Objet : Restauration de la continuité écologique au droit du moulin de Leulenne sur la Hem à Tournehem-sur-la-Hem (62)

Suite à l'examen du dossier d'autorisation transmis en date du 12 mai 2016 relatif au projet de restauration de la continuité écologique au droit du moulin de Leulenne sur la Hem, présenté par l'Agence de l'Eau Artois-Picardie, je vous fais part des observations de l'Onema :

Libellé du projet	Restauration de la continuité écologique des ouvrages hydrauliques du moulin de Leulenne sur la Hem – commune de Tournehem-sur-la-Hem (ROE 15322 – ROE 15324)
Maître d'ouvrage	Agence de l'Eau Artois-Picardie
Localisation	Cours d'eau la Hem à Tournehem-sur-la-Hem
Service demandeur	DDTM du Pas-de-Calais
Date d'émission de la demande	12/05/2016
Rédacteur(s) - service	Sophie Taux - Délégation Interrégionale Nord-Ouest - Compiègne

Schéma de principe de la mise en place de buses temporaire

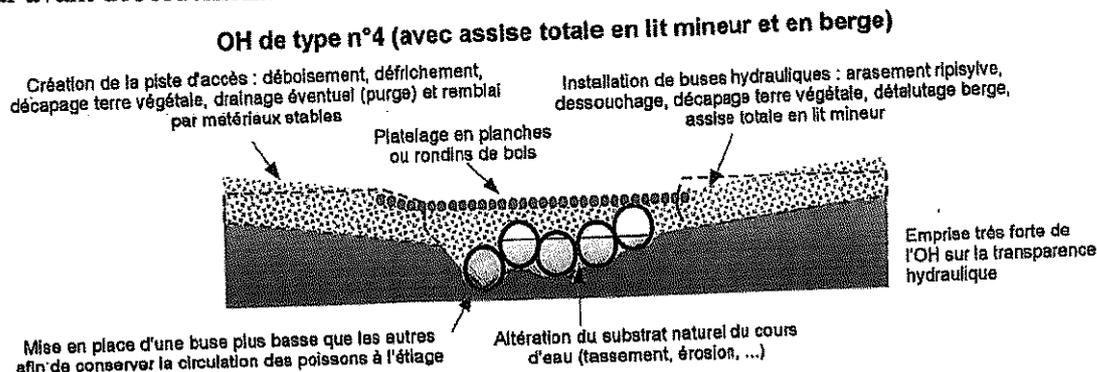
totale des travaux. **Il convient de rappeler que les buses devront être posées directement sur le substrat en réalisant au préalable une pêche de sauvegarde.** Il peut être intéressant de positionner une buse un peu plus basse que les autres afin de conserver la circulation des poissons à l'étiage. La largeur des différentes buses mises en place devra être équivalente à la largeur du lit mineur avant débordement.
